改善箇所説明図

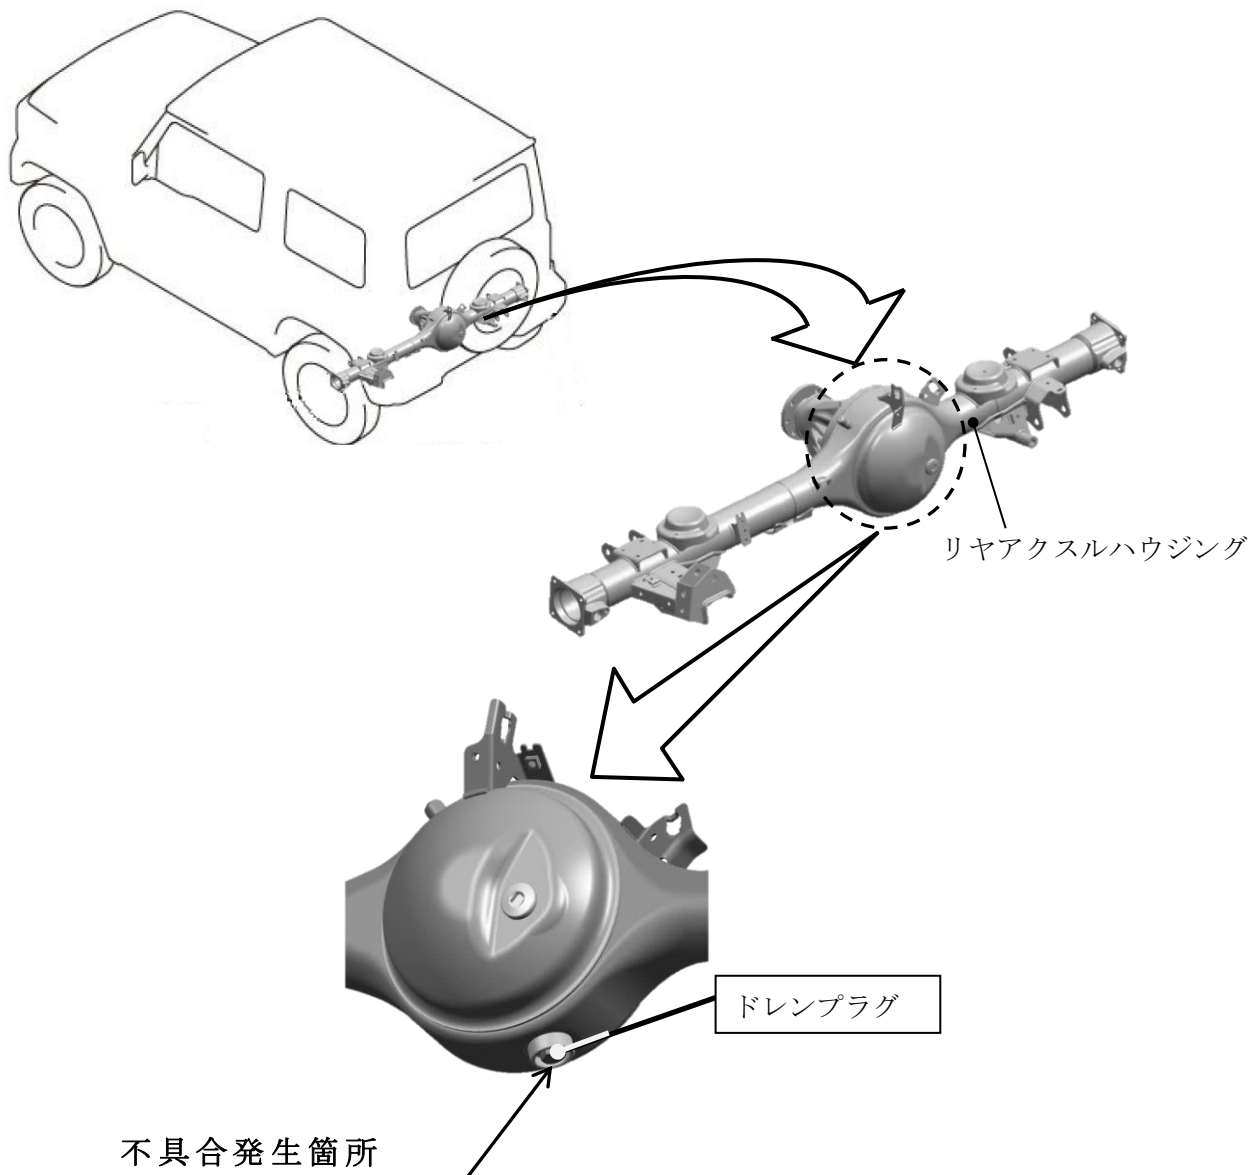
後付け用品として販売したリミテッドスリップデフキットの取付説明書において、リアアクスルハウジングのドレンプラグ締付トルクの記載が誤っているため、当該キット取付け時にドレンプラグの締付けが不足することがある。そのため、走行振動等により当該ドレンプラグが緩み、デファレンシャルオイルが漏れるおそれがある。

- ・ドレンプラグの締付トルクを確認し、正規の締付トルクより低い場合はガスケットを新品に交換し、ドレンプラグを正規のトルクで締付ける。
- ・取付説明書を保有されている顧客に対して、正規の締付トルクを記載したものに差し替える。
